## Statens vegvesen

Vår referanse:  
19/105130-2

### Uttale – Dispensasjon – Ny nettstasjon – E39 – gnr. 217 bnr. 3 – Lindås kommune

*Del av E39 Eikefet – Romarheim (2014) med omtrentleg plassering av ny nettstasjon.*

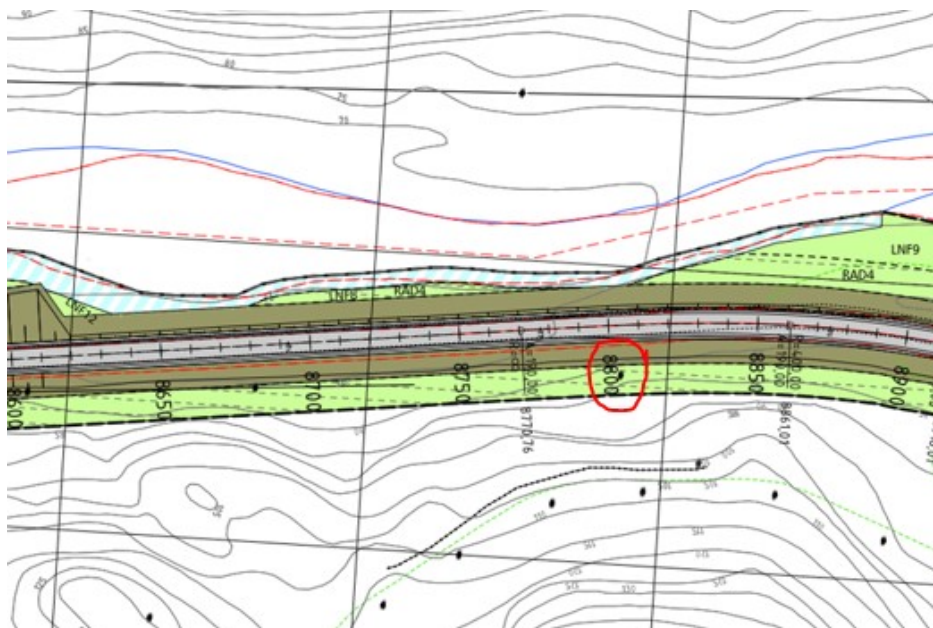
og friluftsføremål med omsynssone (rigg og anleggsområde). Tiltaket er plassert innanfor byggjegrænse til veg og innanfor tryggleikssona til veggen.

Statens vegvesen kan ikkje akseptere omsøkte plassering. Farlege sidehindre kan ikkje plasserast i tryggleikssona til veggen. Bakgrunnen for dette er tryggleiken for trafikantane ved til dømes utforkøyring. Andre moment er at det er kostnadskrevjande å flytte nettstasjonar ut av vegen sitt sideområde ved ei eventuell framføring / utbetring av E39. Med bakgrunn i at det er eit område som er regulert til vegføremål gjennom ny plan ber vi om at nettstasjonen vert plassert aust for høgspentmast og helst utanfor planområdet.

Statens vegvesen ber BKK vurdere ny plassering av ny nettstasjon. Nettstasjonen må flyttast utanfor tryggleikssona til veggen. Vi tilrår ein stad aust for eksisterande høgspent, helst utanfor planområdet til E39 Eikefet – Romarheim.
